玄海原子力発電所3号機耐震安全性評価のうち原子炉建屋等の地震応答解析モデルへの入力データの一部誤りについて（概要）

原子炉格納容器(PCCV)の最大応答加速度（鉛直）の変動幅

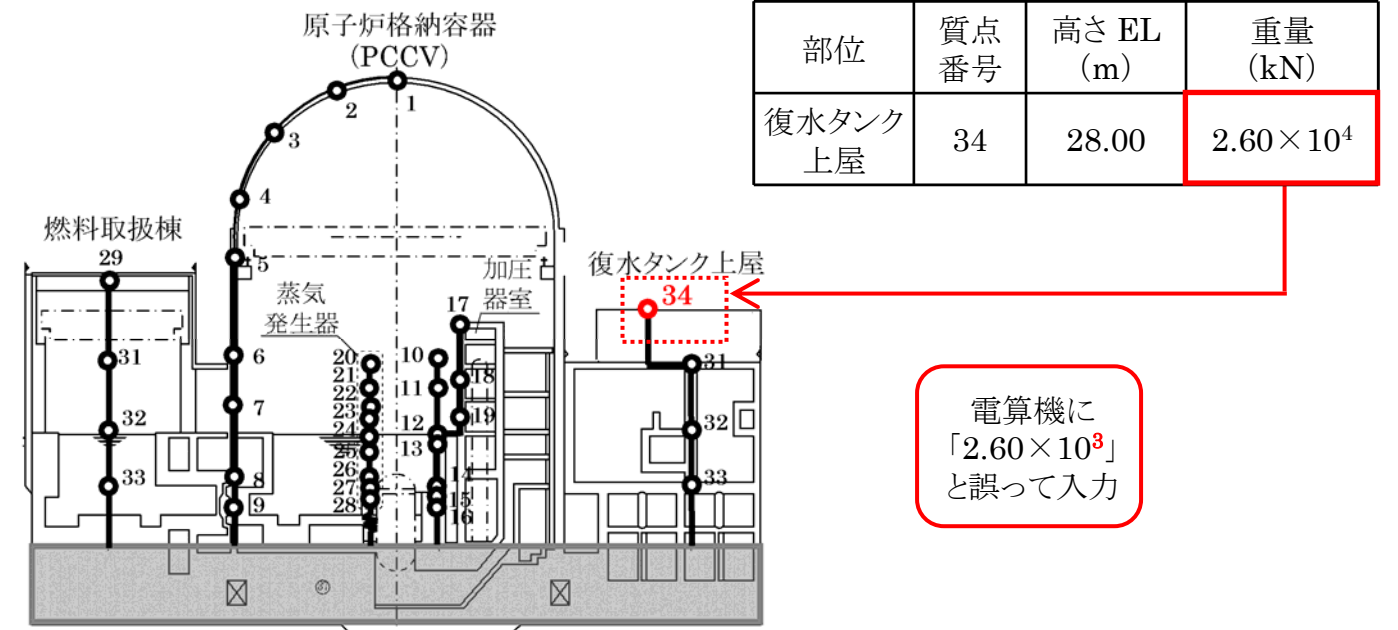
- 原子炉建屋については、データ修正前後の質点重量の変化 ( $2.34 \times 10^4 \text{kN}$ ) は、建屋全体重量 ( $2.61 \times 10^6 \text{kN}$ ) に対して十分小さく、建屋の振動性状（固有周期等）の変化は小さい。主要な構造物である原子炉格納容器(PCCV)の最大応答加速度（鉛直）の修正前後の変動幅は、 $+0.3\% \sim -1.5\%$ である。
- 原子炉補助建屋については、最大応答せん断ひずみ ( $0.34 \times 10^{-3}$ ) は、評価基準値 ( $2.0 \times 10^{-3}$ ) に対して十分小さい。

3号機原子炉建屋（鉛直方向）

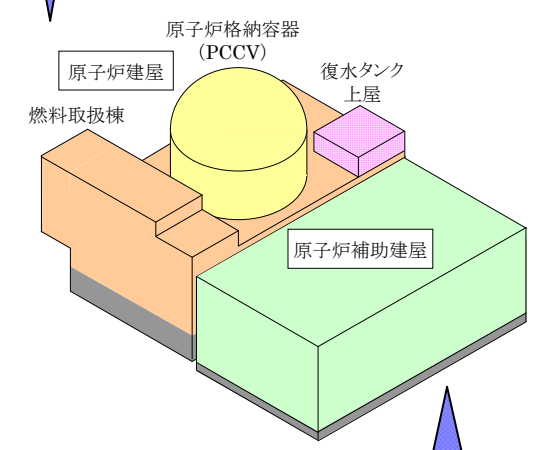
原子炉建屋の地震応答解析に用いる入力データのうち質点重量について、電算機に入力された値が1箇所誤っていた。

電算機に「 $2.60 \times 10^3$ 」と誤って入力

3号機原子炉補助建屋（水平方向）

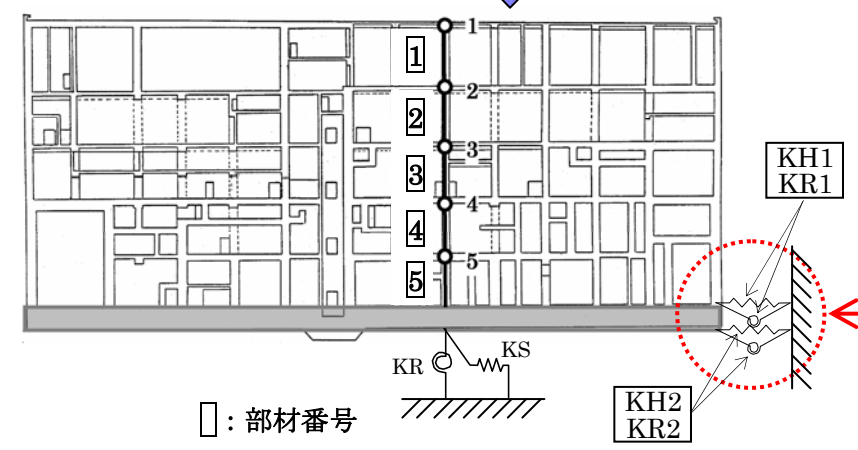
原子炉補助建屋の地震応答解析に用いる入力データのうちのばね定数について、電算機に入力された値が2箇所誤っていた。

ばね番号	基礎側方水平ばね定数 (kN/m)	
	誤	正
KH1 KH2	$5.32 \times 10^7$	$2.66 \times 10^7$

ばね番号	基礎側方回転ばね定数 (kN・m/rad)	
	誤	正
KR1 KR2	$7.50 \times 10^{10}$	$3.75 \times 10^{10}$

電算機に誤った値のまま入力
